Comisión Nacional
de Hidrocarburos

DICTAMEN TÉCNICO

Plan de Exploración Modificado de la Asignación

AE-0022-M-Okom-05

Figura 2. Localización del área de Asignación modificada AE-0022-M-Okom-05.

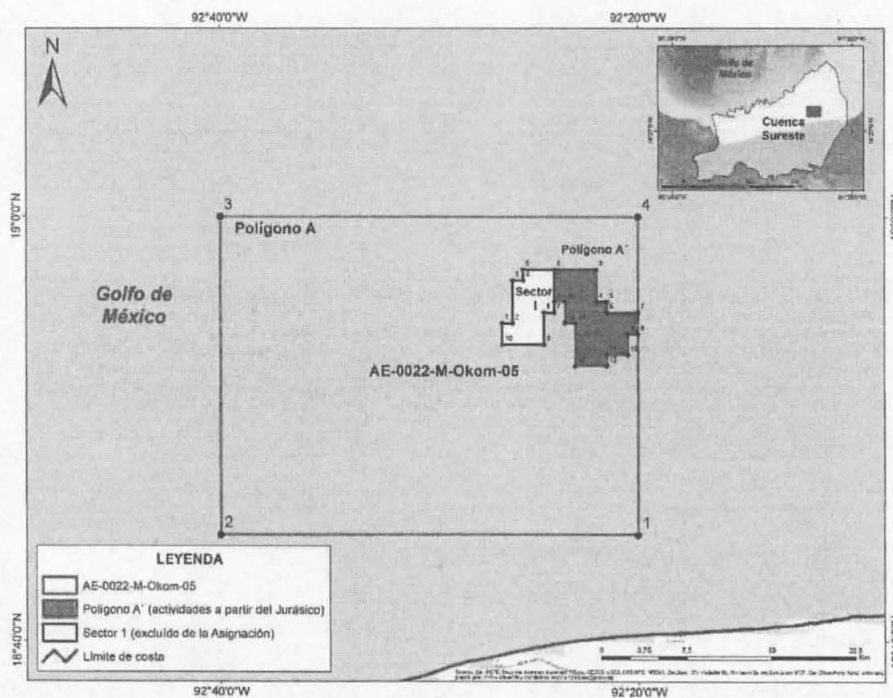
La modificación del Plan de Exploración, materia del presente dictamen, deriva de la modificación superficial de la Asignación (Figura 2), por la exclusión del bloque Misón, Campo licitado en la segunda convocatoria de la Ronda Uno; es por ello que PEP presenta una propuesta que impacta principalmente en la reducción del kilometraje de 1,738 a 940 km² de procesamiento de información sísmica 3D. Las actividades exploratorias relacionadas a la realización de estudios técnicos considera incremento de 4 a 11 estudios exploratorios y la perforación de pozos mantiene las mismas metas que el plan originalmente propuesto. A lo largo del presente documento se describen con mayor detalle las modificaciones al Plan de Exploración vigente.

Figura 4. Localización de la Asignación AE-0022-M-Okom-05.

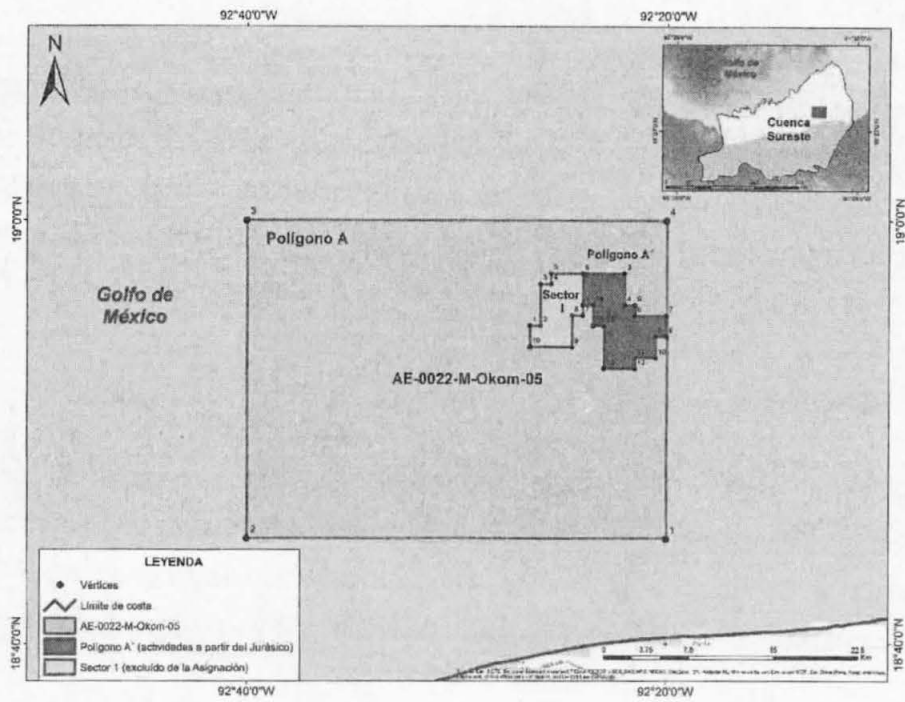
- f) Que esta opinión se emite exclusivamente para las áreas cuyos vértices se definen por las coordenadas geográficas que se indica en la tabla 11. Resulta necesario precisar que el Sector I queda excluido del área de Asignación y que en el polígono A' se amparan las actividades de exploración y extracción únicamente en los niveles estratigráficos a partir del Jurásico. En la figura 4 se observa el área resultante modificada.
